Změna během výstavby č. 4

ze dne 7.11.2024

Název stavby:	Výstupní – rekonstrukce uličního prostoru
Číslo smluvního vztahu:	MIROS23200534
Název části stavby (PS, SO):	000, SO 101, SO 185
Na základě oznámení projektanta/zhotovitele/objednatele/provozovatele o skutečnostech, které vyžadují provést změnu smluvní dokumentace. Změna se týká technického řešení díla s dopadem na jeho smluvní cenu/termín dokončení díla.	
Původní řešení dle smluvní dokumentace: Dle projektové dokumentace vypracované ADVISIA, s.r.o., Pernerova 659/31a, 186 00 Praha 8 – Karlín, Odpovědný projektant Ing. Miroslav Větrovský, ČKAIT 0011067 a v souladu se společným povolením, vydaným odborem dopravy a majetku Magistrátu města Ústí nad Labem dne 18. 4. 2023, č. j. MMUL/ODM/SÚ/117290/2023/BaueJ	
Nové řešení: - viz. jednotlivé ZL č. 17-28	
Zdůvodnění změny: - viz. jednotlivé ZL č. 17-28	
Realizací změny není dotčena kvalita díla ani ostatní smluvní podmínky a zůstává zachován charakter a účel díla definovaný v projektové dokumentaci a smluvních dokumentech. Případné dodatečné stavební práce plynoucí z realizace změny budou hrazeny v souladu s příslušnými smluvními podmínkami z prostředků objednatele.

Název zakázky

NÁZEV ZMĚNY / ROZPOČTU : SO 101 Kácení stromů

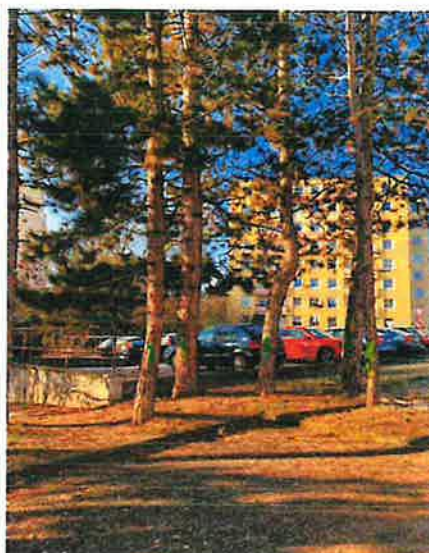
2) VCP-navýšení položky č.8 z SO 101-KÁČENÍ STROMŮ D KMENE DO 0.9M S ODSTRANĚNÍM PAŘEZŮ-celkem o: 9 ks

Alce	Výpracoval: Michal Trnčínský
Výstupní - rekonstrukce uličního prostoru (1. etapa) DOPRAVNÍ - INŽENÝRSKÉ OPATŘENÍ	Stavba
Název: ká	Etapa 2. Označení pracovního místa
	Formát: A3

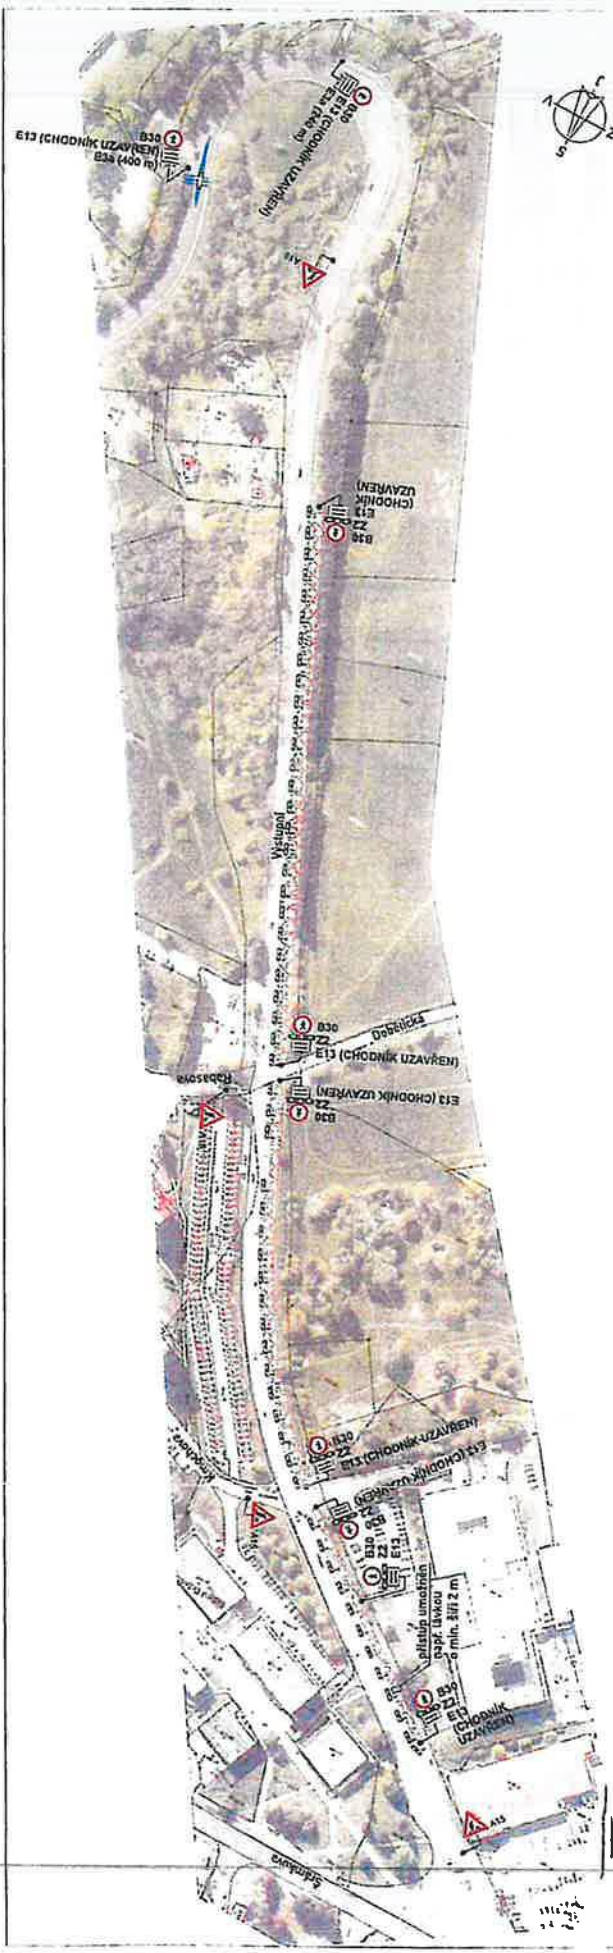
1) VCP-odstranění ornice a travního porostu v tl.10 cm v ploše celkem: 1737 m2			
2) VCP-úprava pláně-vč.hutnění v ploše celkem: 1737 m2			
3) VCP-rozprostření ŠD 0/32 v tl.10 cm-včetně hutnění v celkové ploše: 1737 m2

4) VCP-DIO+pronájem DZ- 1 kpl			
5) VCP-geodetické práce-celkem 4 hodiny			
6) VCP- odstranění ŠD 0/32 v tl.10 cm v celkové ploše: 1737 m2			
PŘÍČINA / DŮVOD: Na základě požadavků investora a PČR došlo k doplnění a rozšíření původních DIO stavby nad rámec VV a SoD, která s tímto opatřením nepočítala. Na základě požadavků PČR a investora musí dojít k zachování koridorů pro chodce a pěší na úsecích, kde bude probíhat přeložení inž.sítí TETA, T-Mobile, THMÚ a Metropolnet-TK cca 1,400-2,100. Na základě těchto požadavků bylo domluveno, že v těchto úsecích dojde ke stažení 10 cm ornice a rozprostření 10 cm ŠD 0/32 a uhutnění a budou zřízeny koridory pro chodce v zelenách ostrůvcích mezi chodníkem a silnicí. Tento koridor bude ohraničen a vymezen provizorním dopravním značením na základě návrhu DIO odsouhlaseného PČR. Tento koridor bude pravidelně kontrolován a udržován pomocí DZ a bezpečnostních pásek. Všechny tyto skutečnosti a změny jsou součástí tohoto ZL č.18.

IP22 OSADIT MIN. 7 DNÍ PŘEDEM S UVEDENÝM TERMÍNEM UZAVÍRKY	
Akc:	Výstupní - rekonstrukce uličního prostoru
	Dopravné - inženýrské opatření
Název křiž.	Etapa 1, 2. Objezdná trasa

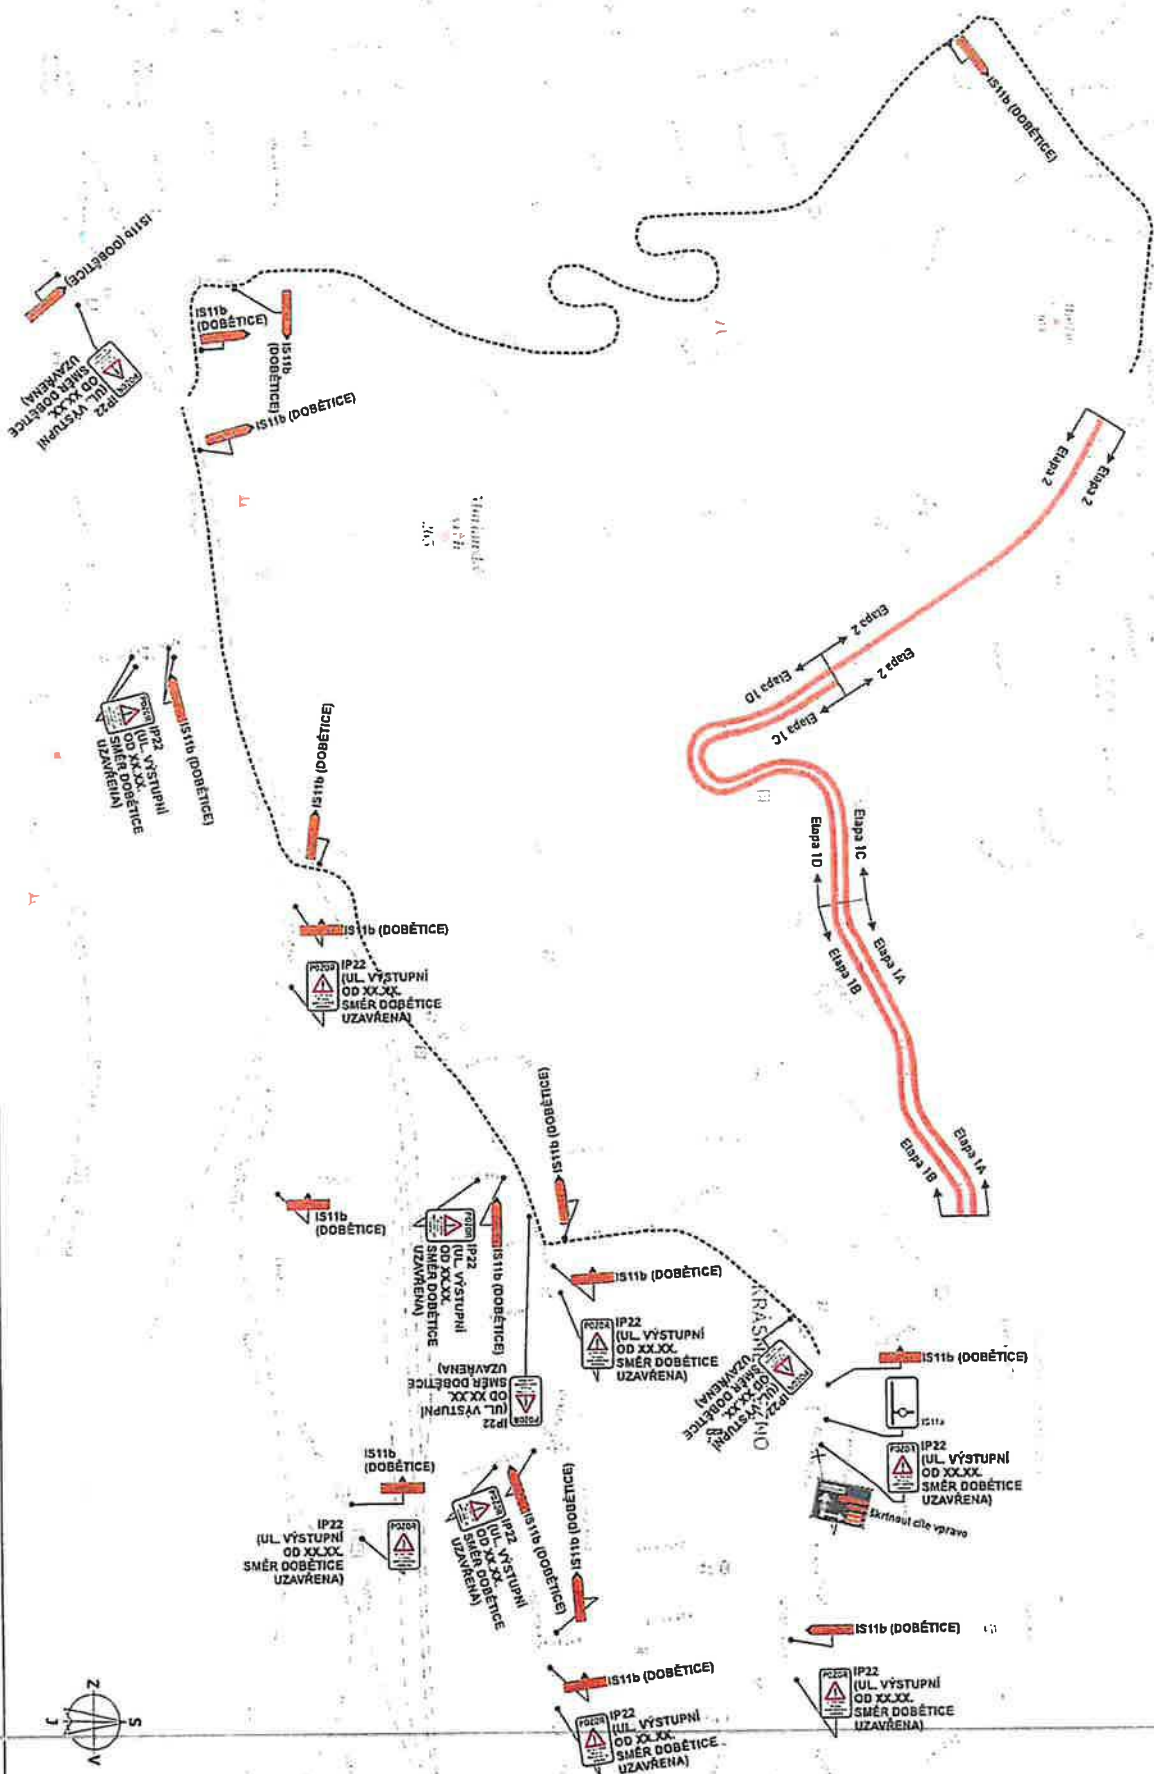
1) VPC-objízdná trasa stavby-I.etapa-DIO+pronájem DZ (viz nákres objízdné trasy DIO)-předpokládaný čas: 81 dní

PŘÍČINA / DŮVOD : Na základě projednávání návrhu DIO v souladu se zadávací dokumentací, byly vzneseny připomínky ze strany PČR Di, DPMÚL a dalších dotčených. Návrh DIO byl několikrát projednáván a bylo rozhodnuto, že zhotovitel zpracuje všechny požadavky. Z hlediska zachování maximální bezpečnosti a plynulosti provozu, bude nutné navrhnout objízdnou trasu. Zhotovitel všechny požadavky zapracoval a podal žádost o vydání rozhodnutí. Zhotovitel provede ocenění objízdné trasy dle vydaného rozhodnutí. Tyto práce se týkají II. a III.etapy. Objízdná trasa byla postavena dle 1.4.2024 a zdemontována dne 22.6.2024. **Tyto práce nebyly předmětem zadávacího řízení v SO 185 se uvádí, že s objízdnou trasou není uvažováno.**

NÁZEV ZMĚNY / ROZPOČTU : SO 101 Komunikace-liniový žlab-V Háji

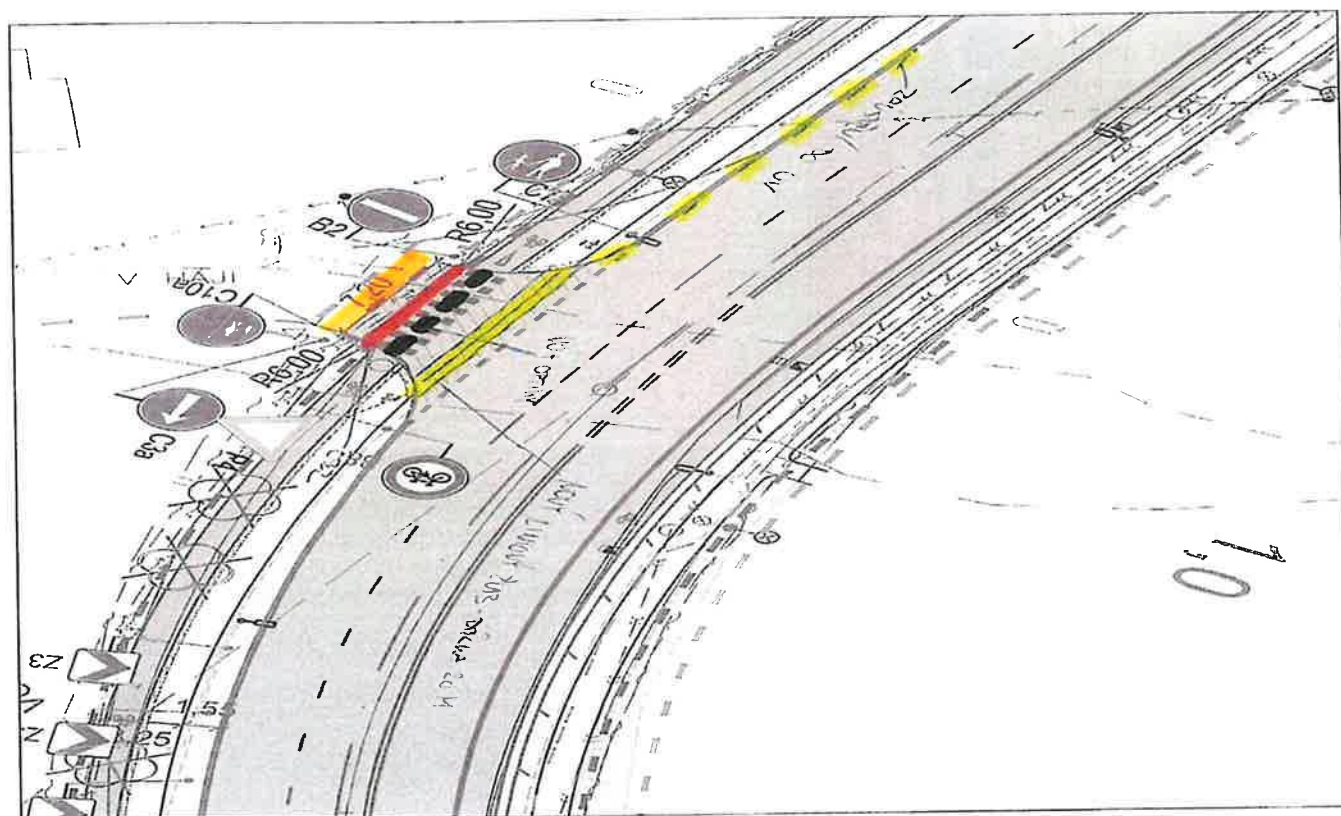
- 1) VCP-nová položka-liniový betonový žlab-CS8 profil I-1, únosnost min. D400-celkem: **20 m** (vč.čisticích kusů)
- 2) VCP řezání asfaltů tl. 10 cm-položka z SoD č.76 z SO 101-celkem: **40 m**
- 3) VCP-nová položka-podsyp z ŠD tl.10 cm-vč hutnění-celkem: **12,6 m2**
- 4) VCP-zemní práce-odkopy-položka z SoD č.14 z SO 101-celkem: **7,56 m3** (vč.odvozů a skládky)

PŘÍČINA / DŮVOD: Na základě požadavků investora došlo k doplnění betonového liniového žlabu do odbočky ulice v Háji. Z ulice v Háji během zimy a silných dešťů ztéká do ulice Výstupní velké množství vody a nečistot, voda v zimním období namrzá a vzniká dopavní nebezpečí. NA základě těchto požadavků dojde po domluvě s projektanty a investorem k doplnění liniového betonového žlabu, který bude zaústěn do nejbližší UV.KG potrubí bude využito z položek a výkazu výměr k SoD, které by se jinak odečítali. Všechny tyto změny a skutečnosti jsou součástí tohoto ZL č.27.
